Gmina Klembów

Postępowanie nr: **ZP.271.1.4.2025**

Wyjaśnienie treści Specyfikacji Warunków Zamówienia Nr 2: Rozbudowa Szkoły Podstawowej w Starym Kraszewie o salę gimnastyczną z zapleczem dydaktycznym

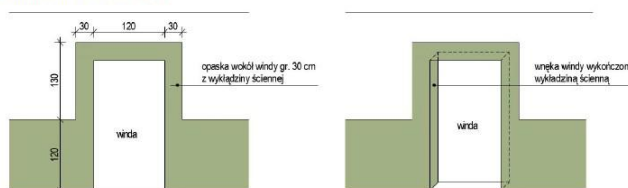
16. Proszę o udostępnienie paramentów wykładzin ściennych jakie mają być zastosowane w części remontowanej.

Wykładziny ścienne są zastosowane jedynie przy wykończeniu glifów windowych. Schemat wykończenia wg Opis - Projekt wykonawczy, pkt 4.7.
